Avis hydrogéologique

relatif à la demande d'aménagement de 14 îlots agrivoltaïques par GLHD en partenariat avec le collectif d'agriculteurs de l'association EHPY dans le périmètre de protection éloignée du captage d'eau potable du "Puits d'Hôtant" sur la commune de Villon

Rapport H.A. 23-8918 – HAUTS PLATEAUX DE L'YONNE

Mai - Juin 2023

FIGURE 1 : LOCALISATION DES PROJETS A RISQUE POTENTIEL POUR LE CAPTAGE DU "PUITS DES SCIRES"

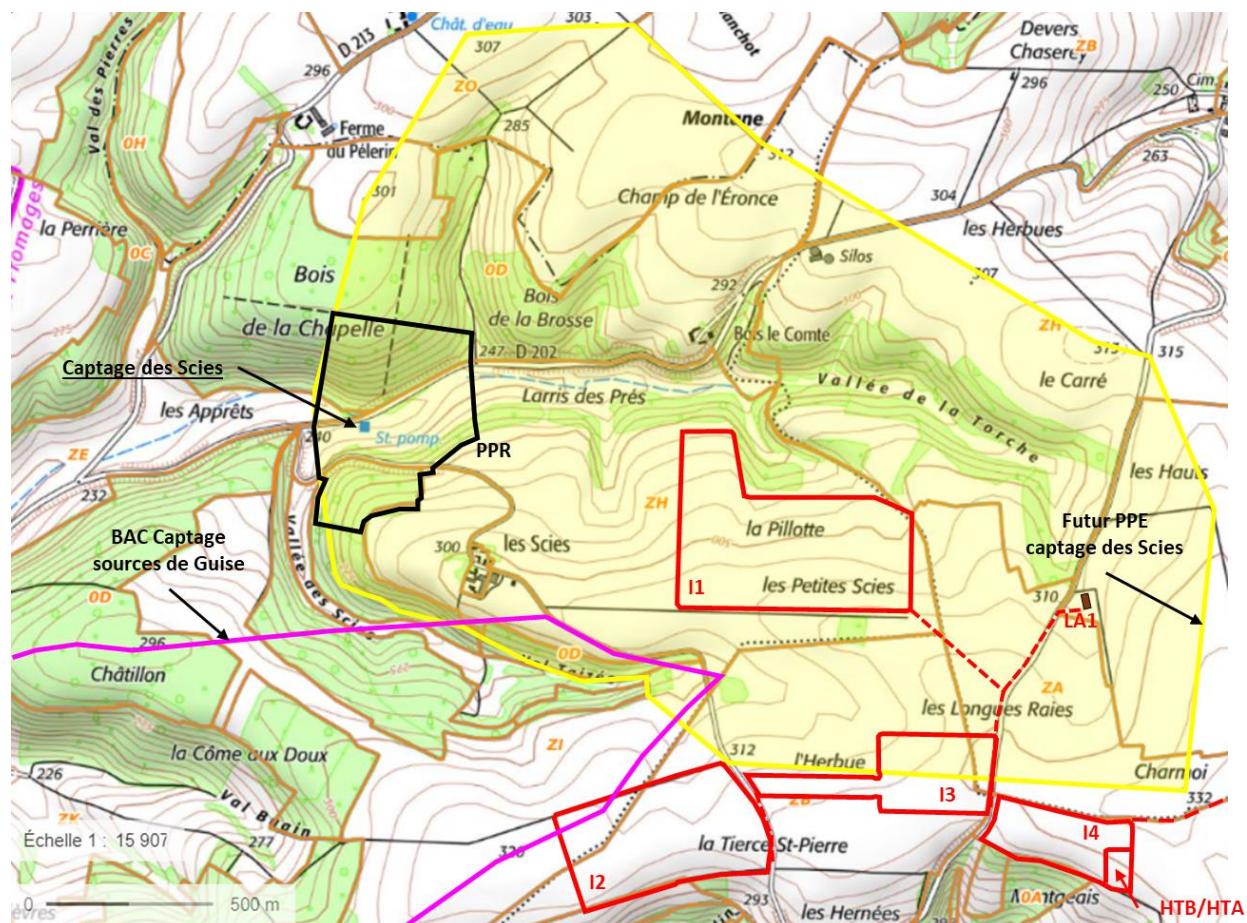
- L'intégralité de l'ilot n°1 (installé sur un terrain de pente générale de 5.6% en direction du nord et de la vallée de la Torche) et le bâtiment agricole LA1 situé dans le périmètre de protection éloignée (PPE) révisé du captage du "Puits des "Scies" dont la délimitation récente est calée sur le tracé du bassin d'alimentation de ce captage (Figure 1) ; l'îlot n°1

- L'ilôt n°3 pour environ la moitié de sa superficie (installé sur un terrain en pente de 4.3% en direction de l'ONO) également situés dans le PPE révisé du captage du "Puits des "Scies" (Figure 1) ;

- Les îlots n°6 et n°7 situés pour parties dans le bassin d'alimentation du captage du "Puits d'Hôtant" (Figure 2) ;
- Les réseaux HTA reliant les îlots n°1, n°3 et le bâtiment LA1 intégralement situés dans le PPE révisé du captage du "Puits des "Scies" (Figure 1) ;

FIGURE 2 : LOCALISATION DES PROJETS A RISQUE POTENTIEL POUR LE CAPTAGE DU "PUITS D'HOTANT"

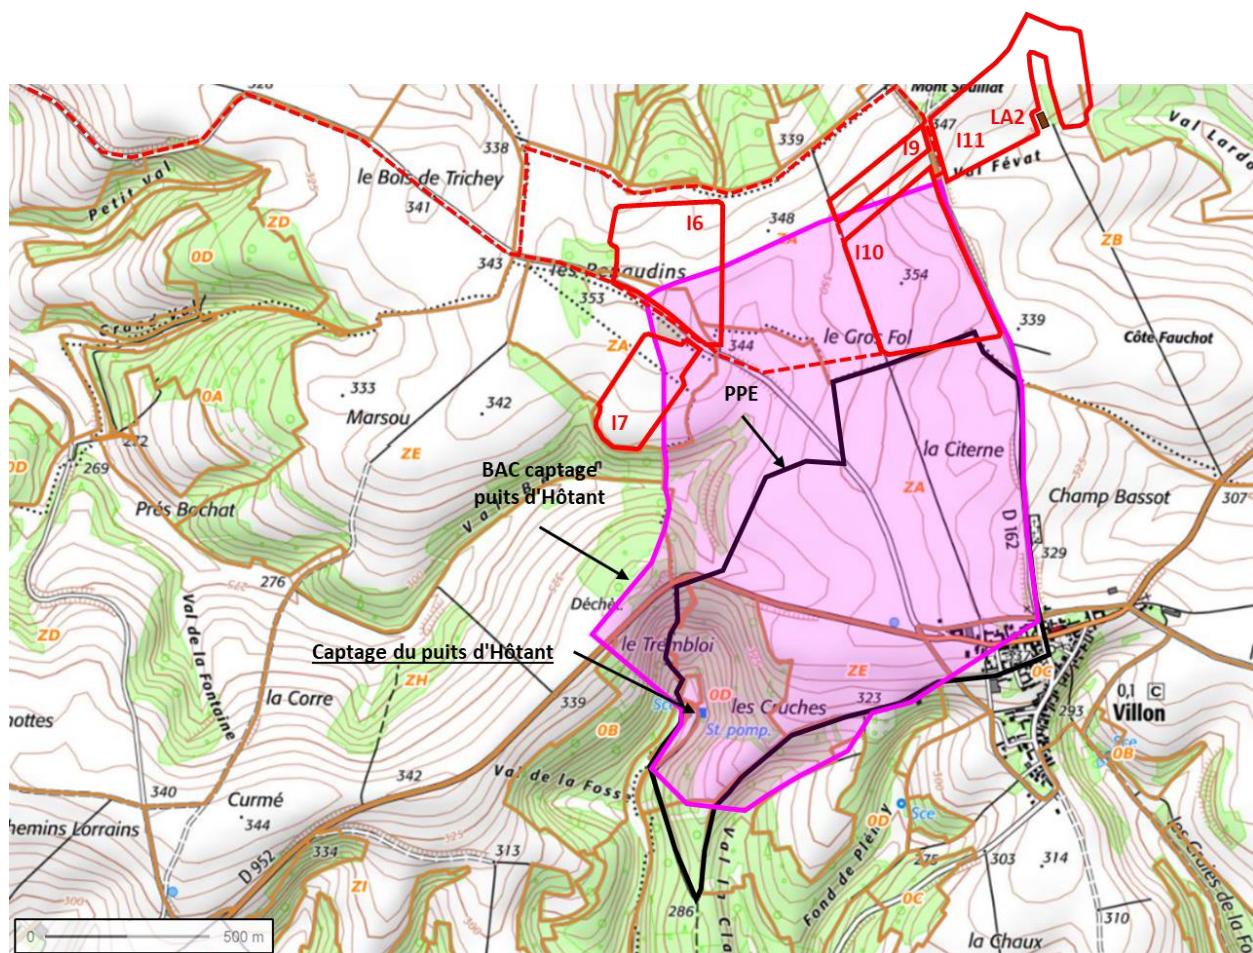
- L'ilôt n°10 (installé sur un terrain en pente de 3.5% en direction du nord-est) quasi-intégralement situé dans le bassin d'alimentation du captage du "Puits d'Hôtant", et pour une petite partie dans le PPE de ce captage (Figure 2) ; l'ilôt n°10 comprendra environ 17 000 modules installés sur des structures fixes et 4 postes de transformation ;

- Les réseaux HTA reliant les îlots n°6, n°7 et n°10 situés dans le bassin d'alimentation du captage du "Puits d'Hôtant" (Figure 2) ;

FIGURE 4 : ZONE SENSIBLE AU SEIN DE L'ÎLOT N°10

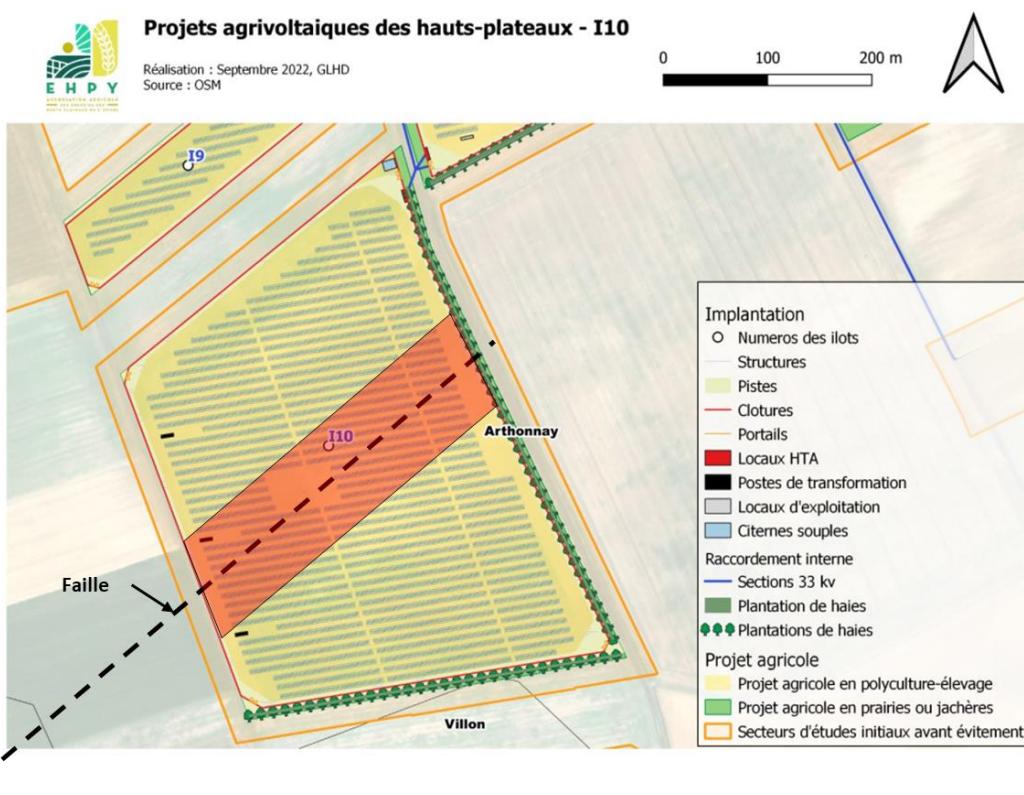
- La faille orientée NE-SO qui traverse l'ilôt n°10 en son centre est un vecteur préférentiel d'écoulement vers le captage du "Puits d'Hôtant". La zone sensible est définie comme une bande de terrain de 50 m minimum de part et d'autre du tracé de cette faille, symbolisée en rouge sur la Figure 4 suivante. Cette bande de terrain doit faire l'objet d'une vigilance particulière durant la phase travaux et doit notamment être protégée de tout ruissellement d'eaux souillées issu du chantier. Je recommande également le déplacement des deux postes de transformation inclus ou proche de cette bande et situés au sud de ce projet.

- Dans le cas où l'étude hydrogéologique révèlerait la présence de faille au droit de l'ilôt n°1, des précautions identiques devront être mise en œuvre autour des failles identifiées comme zones préférentielles d'infiltration, à l'exclusion des zones très perméables (vitesse d'infiltration $\geq 800 \text{ l/heure}$) qui seront totalement exclues du projet.
